D O D A T E K Č . 1 K E S M L O U V Ě O D Í L O

Most ev. č. 13530-1 Kvasejovice

ZMĚNOVÝ LIST Č. 1 méněpráce/vícepráce

Zdůvodnění a popis nutných změn ke změnovému listu č.1

Situace měřených bodů původního základu

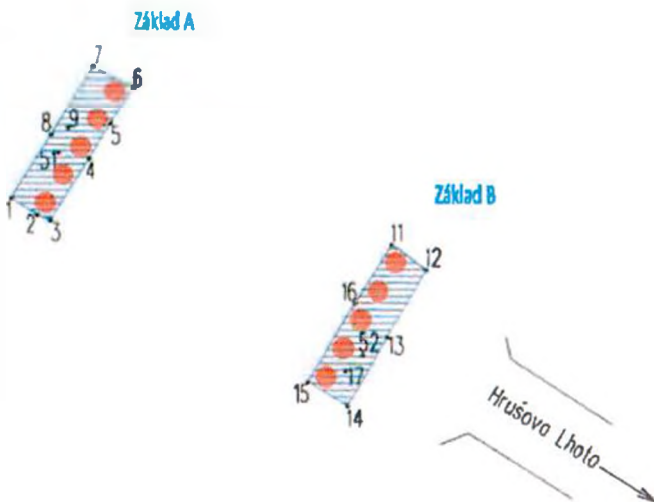
Cílem bylo zaměření kubatury základů původního mostu v kolizi z nově navrženými pilotami .

V první fázi byly zaměřeny viditelné hrany základů a výšky horní hrany obou základů .

V druhé fázi po odbourání základů byly zaměřeny výšky základové spáry obou základů

Závěr: Základ A : plocha základu je 14,5475 m² , kubatura základu je 25,6m³
Základ B : plocha základu je 14,4850 m² , kubatura základu je 25,3m³
